1. Tektur

FESTSTELLUNGSENTWURF

Unterlage / Blatt-Nr.: 5/5 T
Lageplan
Bau-km 4+000 bis Bau-km 5+000
Maßstab: 1 : 1000

**Bundesstraße B12: Kempten (A 7) - AS Jengen/Kaufbeuren (A 96)
Erweiterung auf 4 Fahrstreifen
Planungsabschnitt 6
Untergermaringen - Buchloe (A 96)
Bau-km 0+000 bis 10+200**

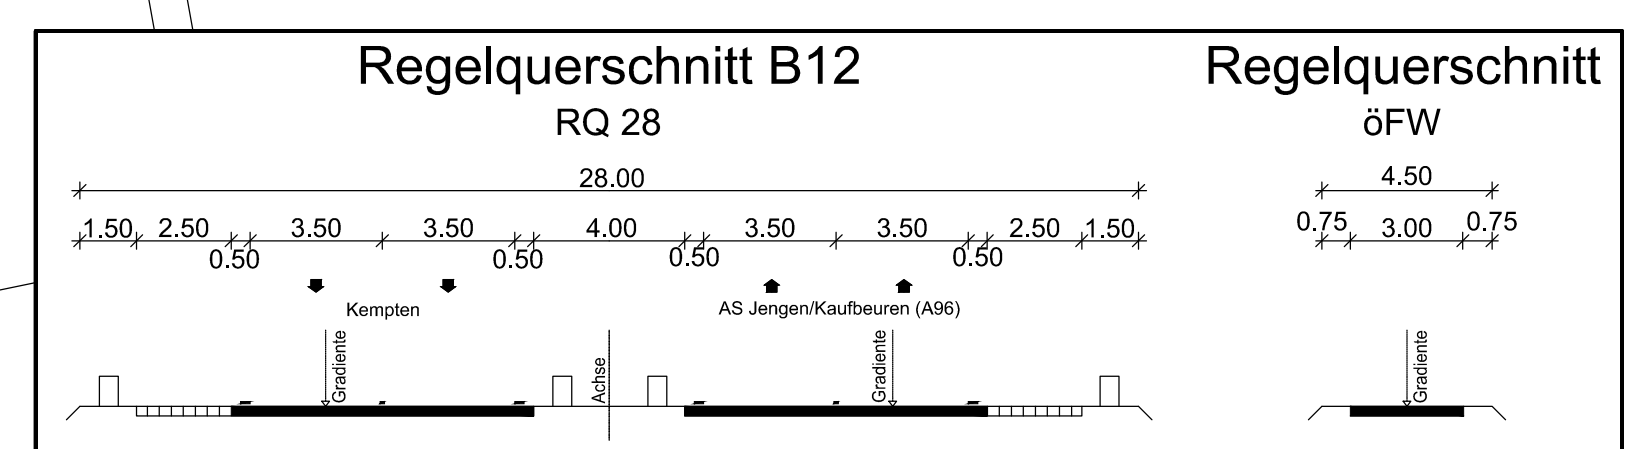
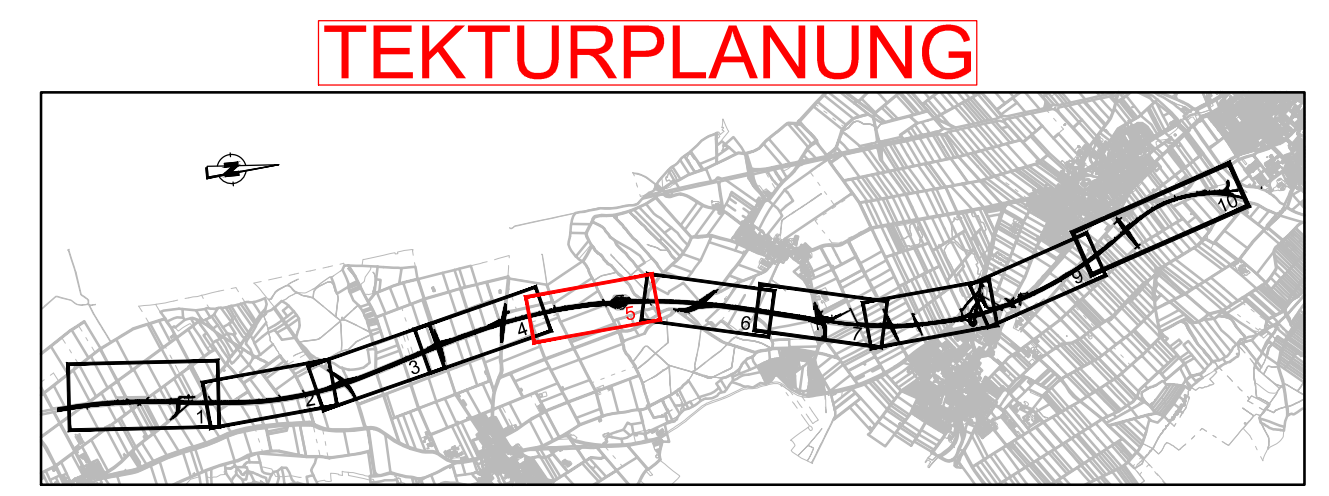
Nr.	Art der Änderung	Datum	Zeichen
1	1. Tektur vom 20.01.2022; unterbrochene Zuwegung wiederhergestellt	Januar 2022	wac
